2023年12月4日  
アドバンテック株式会社

## 産業用マザーボードAIMB-788 USBコネクタ変更のお知らせ

## 外観変更差分

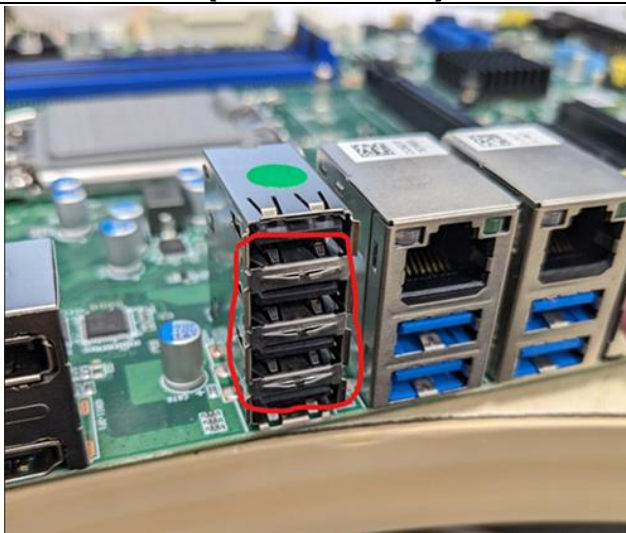
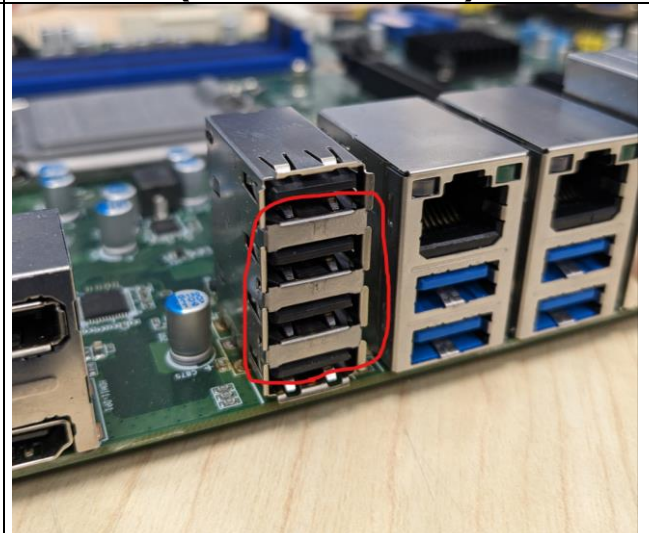
変更理由： シャーシ側のI/Oシールドとの接合性の問題を解消するため

Affected Models	Current Component	New Component	Category	Outlook Difference	Reason
AIMB-788G2-00A1, AIMB-788G2-00A1U	1654009643 (USB2 connector with EMI fingers)	1654015383-01 (USB2 connector without EMI fingers)	Mechanical	YES	To fix the rear I/O and I/O shield misaligned issue.

Affected Models	ECOM Number	Estimated Effective Date	Cut-in Implement	Change Description
AIMB-788G2-00A1, AIMB-788G2-00A1U, SYS-CS01-4A04	ECOM-208146	<b>2023/Nov</b>	4, New working order	Change 1654009643 to 1654015383-01, effected from AIMB-788 S/N: AKK6011929.
